CONCEPTO TECNICO No. CT- 4255 de 2005
Revisión de Estudio Particular de Respuesta Local de Amplificación de Ondas Sísmicas Artículo 7 - Decreto 074 de 2001

ENTIDAD SOLICITANTE:	Alfonso Uribe Sardiña Alfonso Uribe S. y Cía. Ltda.
LOCALIDAD:	11. Suba
BARRIO:	San José del Prado
PROYECTO:	**Cra. 46A No. 135-95**
DIRECCIÓN:	Cra. 46A No. 135-95
UPZ:	24 Niza
TIPO DE RIESGO:	Sísmico
EJECUTOR:	Alfonso Uribe y Jorge Alberto Rodríguez
FECHA DE EMISION:	Diciembre 02 de 2005

El presente concepto técnico corresponde a la **primera revisión** realizada por la Sociedad Colombiana de Geotecnia del Estudio de Suelos y Geotecnia, el cual incluye el Estudio Particular de Respuesta Local de Amplificación de Ondas Sísmicas, para el Proyecto localizado en la Carrera 46A # 135-95 en Bogotá D.C., que contempla la construcción de torres que se desarrollan en sótano, semisótano, doce pisos y altillo, en cumplimiento a lo estipulado en el Decreto 074 de 2001.

Figura 1 Localización del Proyecto Carrera 46 A No. 135 - 95

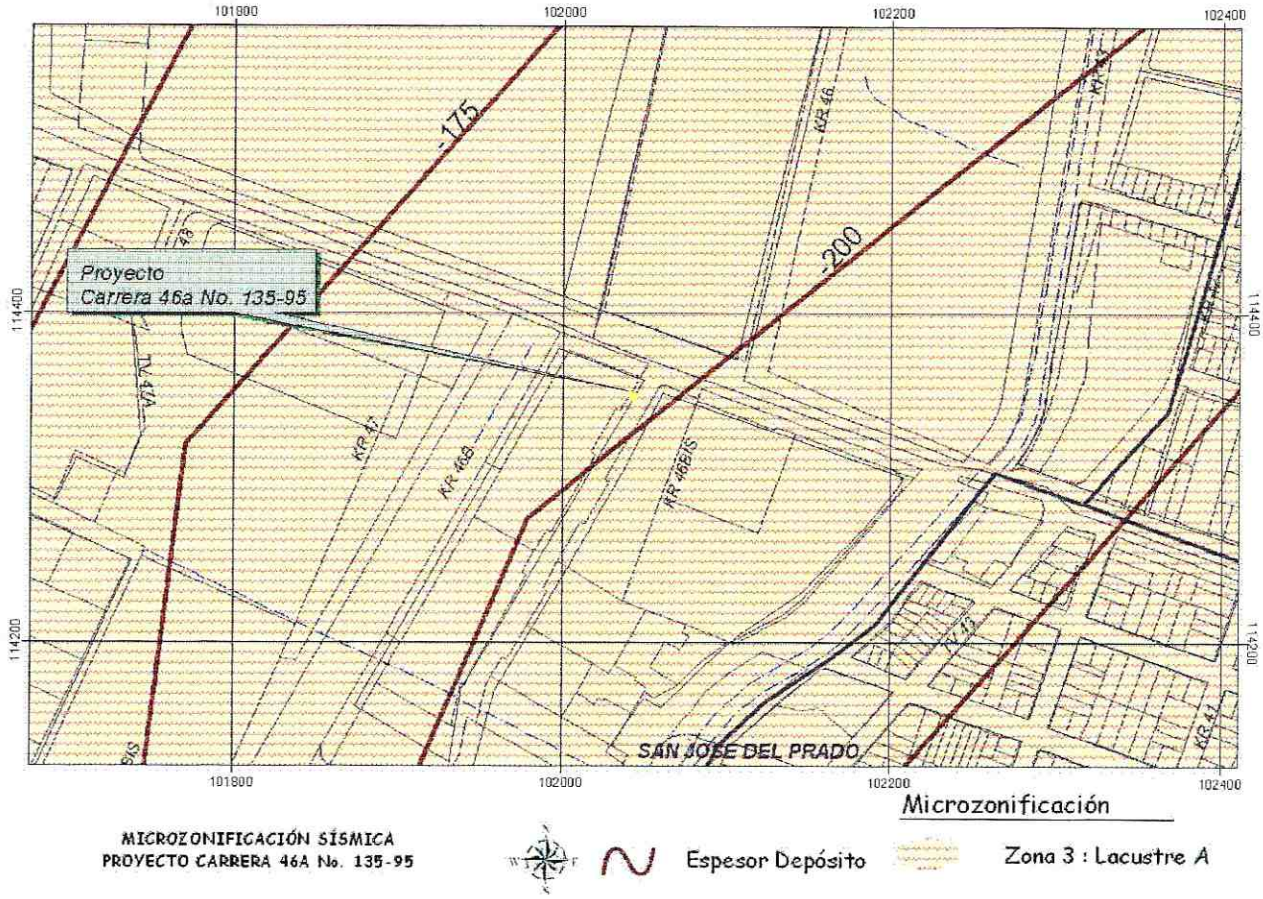
En el informe se define la localización del proyecto de acuerdo con el mapa de Microzonificación Sísmica de Bogotá, ubicándolo en la Zona 3. Esta ubicación está de acuerdo con el Decreto 074 de 2001 (Figura 1 del presente concepto técnico).
